MEMO

Aan de noordzijde van Oude-Tonge wordt een gebied herontwikkeld. De gemeente heeft bij WSHD het verzoek ingediend om, t.a.v. deze ontwikkeling, een hydrologisch advies op te stellen waarbij ingegaan wordt op de wateropgave en eventuele daaruit volgende randvoorwaarden voor de bouw van woningen.

Figuur 3: plangebied

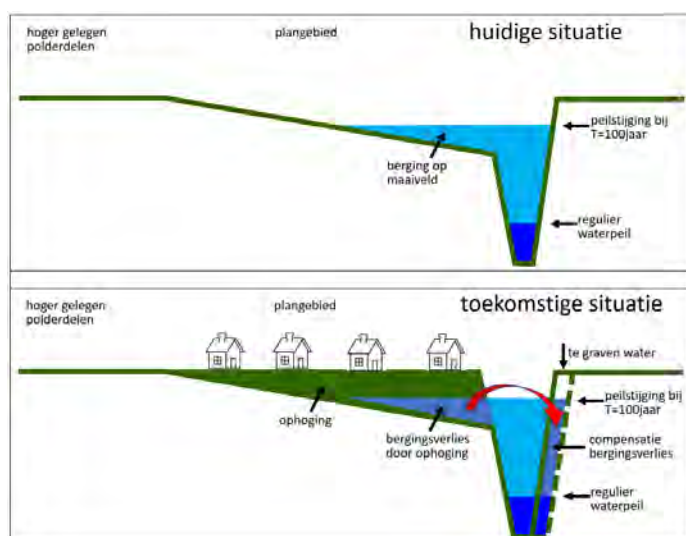
Bij forse peilstijgingen zal laaggelegen maaiveld nabij watergangen onderlopen. Deze lagergelegen gebieden fungeren in zo'n situatie als waterberging. Door het ophogen van dit soort gebieden, om bijvoorbeeld een woonwijk voldoende hoog aan te brengen, gaat dit soort berging verloren.

Figuur 4: verloren gegane berging bij ophoging van het maaiveld, en de compensatie die daarvoor zou moeten gelden.

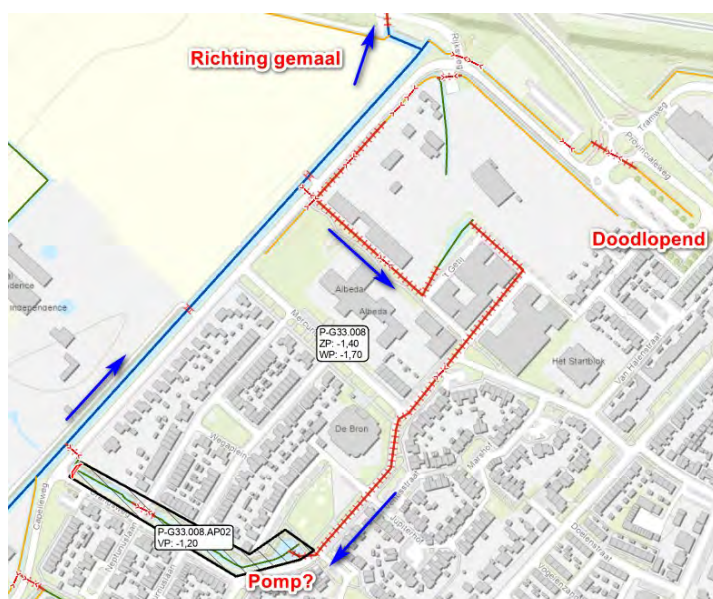
In bovenstaand figuur is dit fenomeen schematisch weergegeven. Een $T=100$ -peilstijging leidt tot berging óp maaiveld (bovenste figuur). Bij ophoging kan de verloren gegane berging gecompenseerd worden (onderste figuur). In de situatie aan de Capelleweg gaat het om een verlies van 4350m^3 (het volume tussen huidig maaiveld en $-0,16\text{mNAP}$, de $T=100$ -peilstijging).

Het beleid van het waterschap kent geen strikte eis ter compensatie van deze verloren gegane berging. Wanneer men echter klimaat- of waterneutraal wil bouwen, dient dit fenomeen wel in acht genomen te worden. Het is daarnaast volgens de LIOR een eis dat de schadelijke gevolgen van een ophoging voor wateroverlast worden gecompenseerd (LIOR 6.4 bij 'Algemeen', 4e punt). Ook bij het Deltaplan ruimtelijke adaptie (DPRA) speelt de ruimtelijke inrichting een belangrijke rol om de gevolgen van de klimaatverandering te voorkomen.

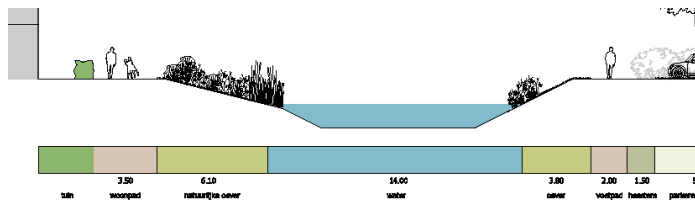
Aanvullend wordt in de bredere, centrale watergang een flauwe natuurvriendelijke over voorzien:

Dergelijke flauwe overs dragen bij aan een gezond ecosysteem, dit zien we dan ook graag terug. Enkele aanvullingen t.a.v. dit soort oevers:

- Ze mogen best op meer plekken terug komen, bijvoorbeeld aan de overzijde!
- Is het mogelijk de taludhelling onder water door te laten lopen?
- De ruimte boven deze oevers kan ook gezien worden als waterberging; we kijken óf naar alleen het open wateroppervlak óf naar de ruimte (in m3) die tussen het kritisch maaiveld (-0,76mNAP) en het waterpeil beschikbaar is.
 - o Voor verdere invulling van de berging kan contact opgenomen worden met de hydrologen bij WSHD (hydrologie@wshd.nl) of via vergunningverlening.
